Allegato "A" alla Deliberazione della Giunta regionale n. 31-13215
in data 8 FEB. 2010 relativa all'approvazione del P.R.G.C. del Comune di Baveno

Elenco modificazioni introdotte "ex officio" ai sensi dell'11° comma dell'art. 15 della L.R.
5.12.1977 n° 56 e s.m.i.

ALLEGATO A

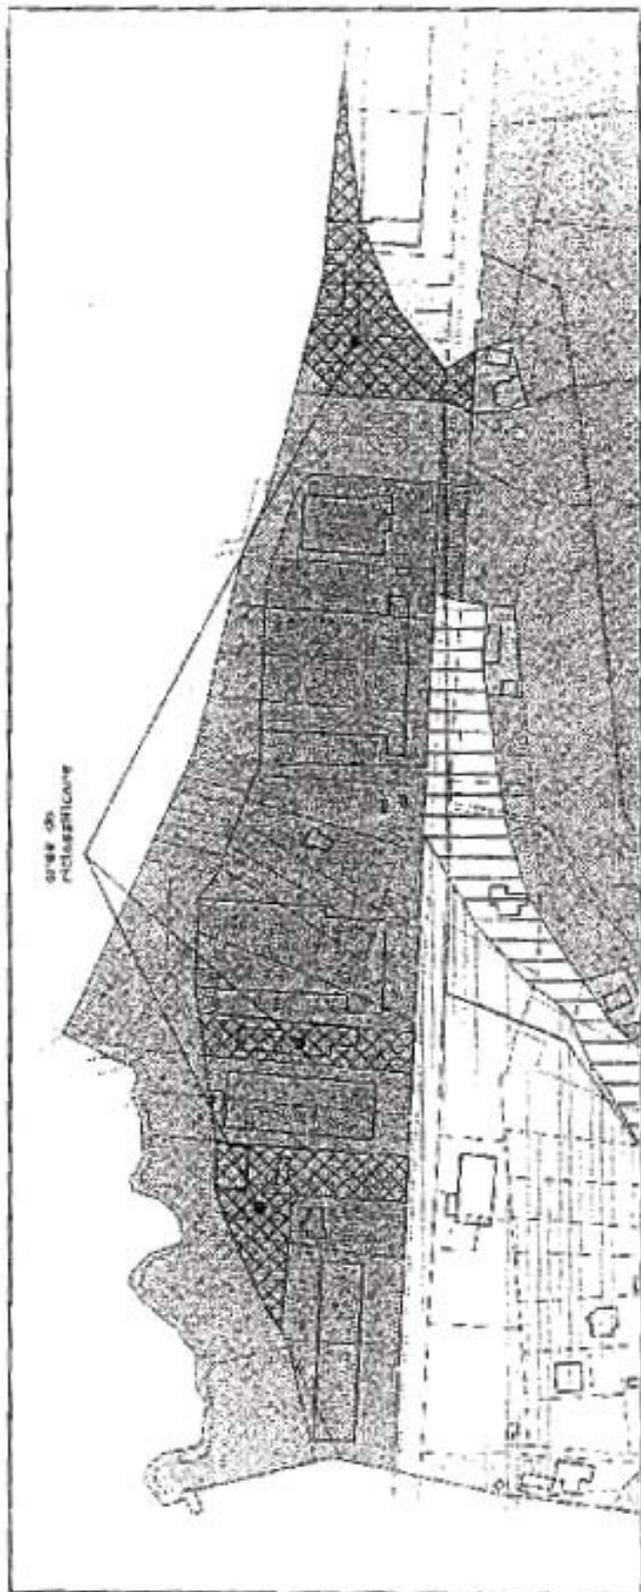
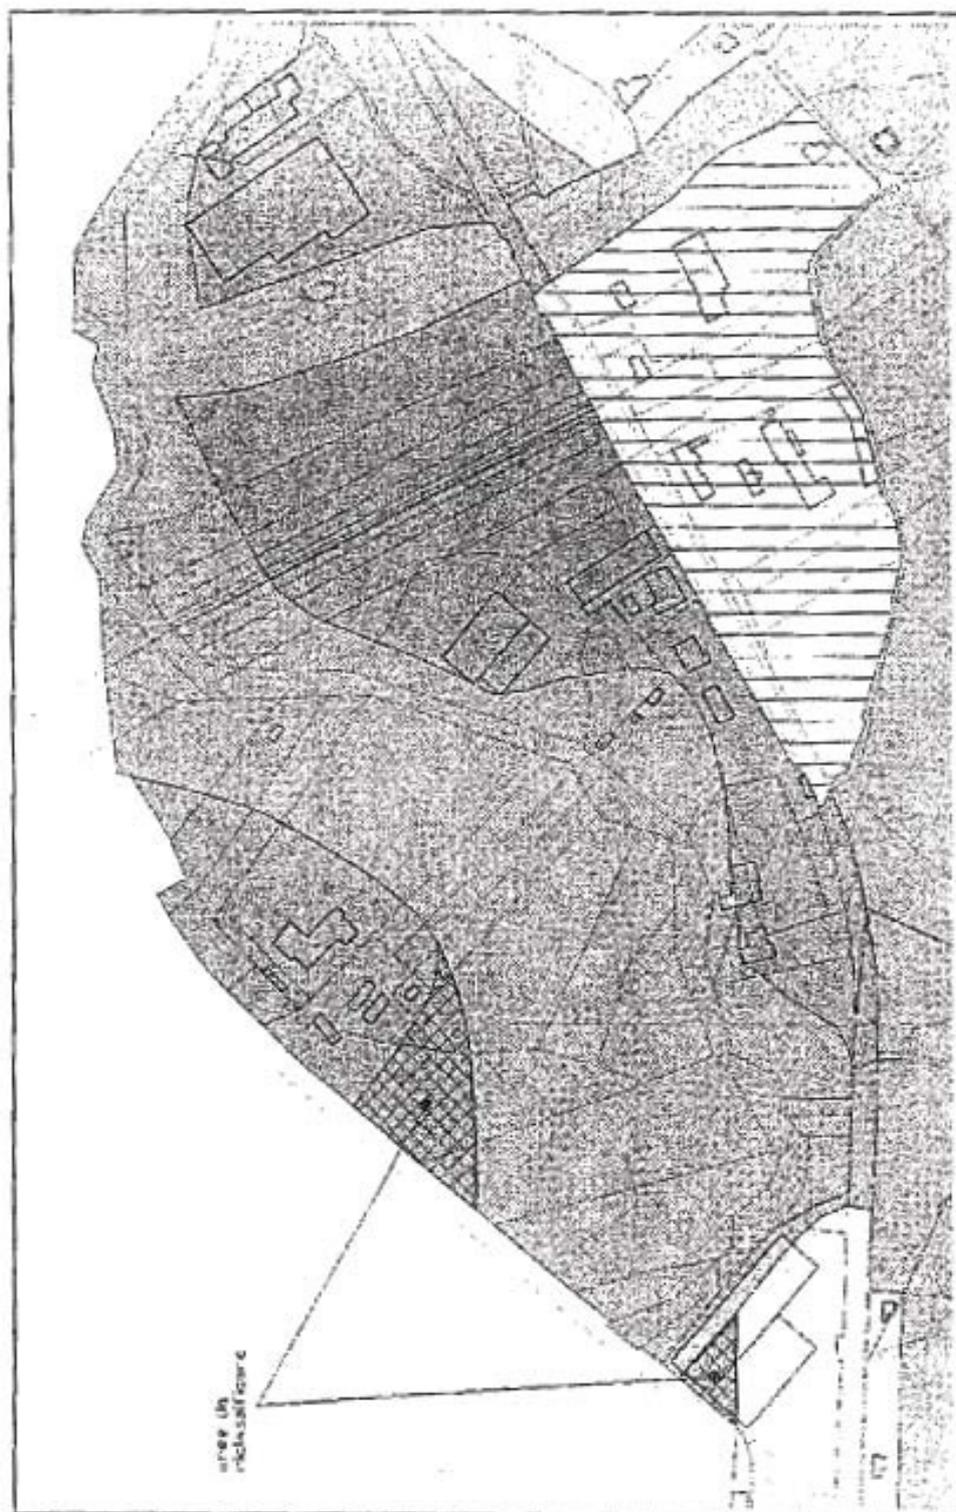
Le aree poste in classe 2, individuate nell'allegato A al presente parere, vengono riclassificate in classe 3B2 se edificate, in classe 3A se non edificate.

DGPV

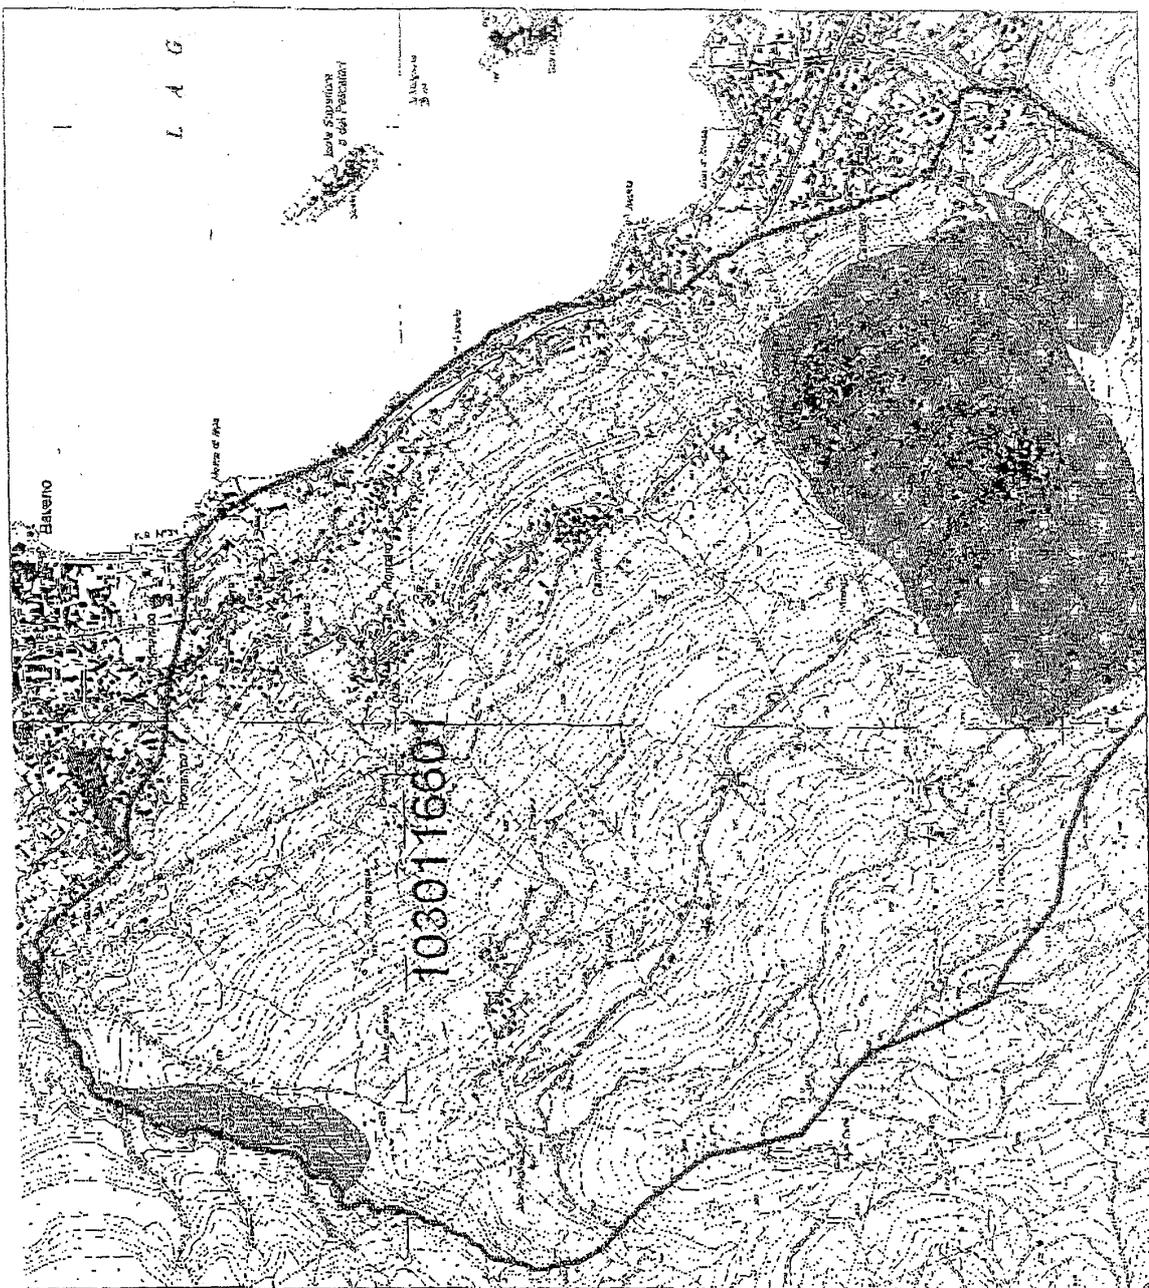
Le aree ascritte alla classe Uno all’interno del perimetro evidenziato nello stralcio DGPV (allegato B) vengono riclassificate in classe Due.
